**Von:** Bauleitplanung <bauleitplanung@ericsson.com>  
**Gesendet:** Donnerstag, 5. März 2026 11:24  
**An:** Horst Christina  
**Betreff:** FW: BIM-Z 1039/2024: erneute Anforderung einer Stellungnahme  
**Anlagen:** 000237E5.pdf; 16.5\_20260115\_GD-2018\_Formular-FunkbetreiberAuskunft\_BNetzA.pdf; 1.4\_20260115\_BE\_GD-2018\_Kurzbeschreibung-Vorhaben.pdf

in der Anlage erhalten Sie unser Anschreiben zur Beteiligung im Verfahren zur Errichtung von insgesamt 12 Windenergieanlagen in den Gemarkungen Grenderich, Moritzheim und Zell vom heutigen Tag per E-Mail. Die erste Beteiligung war bereits im Oktober 2024 erfolgt. Seinerzeit hatten Sie mitgeteilt, dass von Ihrer Seite keine Bedenken bestehen. Da zwischenzeitlich die Planunterlagen geändert wurden, erfolgt nunmehr eine weitere Beteiligung.

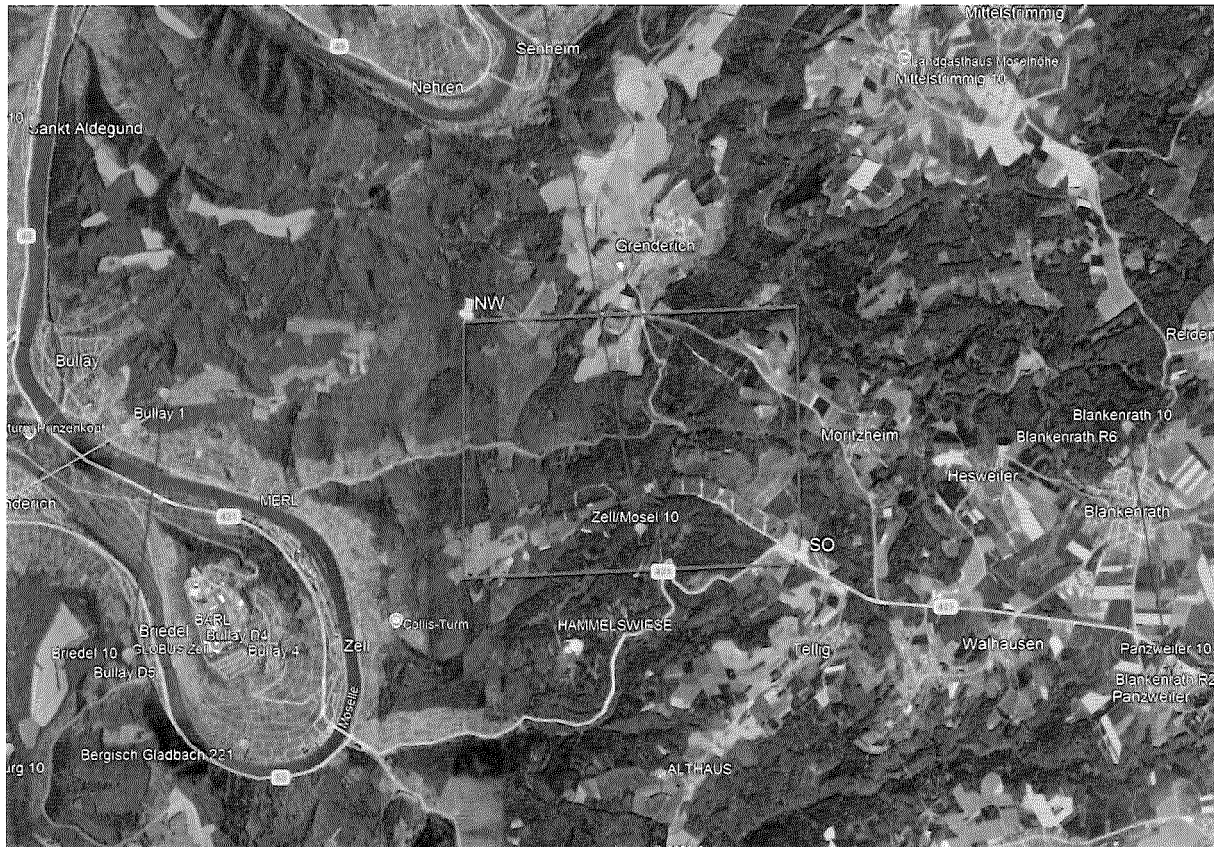
Der Verlauf der vorhandenen Richtfunkstrecke(n) ist im Folgenden zu entnehmen.

<u>Senderrichtfunkstelle</u>		<u>Frequenzband</u>	<u>Funkfeldlänge</u>	<u>Empfangsrichtfunkstelle</u>	
Name	Abstrahlrichtung			Name	Abstrahlrichtung
Koordinate Ost	Antennenhöhe			Koordinate Ost	
Koordinate Nord				Koordinate Nord	Antennenhöhe
KY6826	349.69°	80GHz	6.55 km	KY1403	169.68°
Ost: 07 13 32.920 E	49.5m			Ost: 07 12 34.007 E	34m
Nord: 50 02 08.890 N				Nord: 50 05 37.316 N	
KY6826	349.69°	23GHz	6.55 km	KY1403	169.68°
Ost: 07 13 32.920 E	49.5m			Ost: 07 12 34.007 E	34m
Nord: 50 02 08.890 N				Nord: 50 05 37.316 N

Um die direkte Sichtlinie ist ein Radius von mindestens

**+/- 25m** freizuhalten.
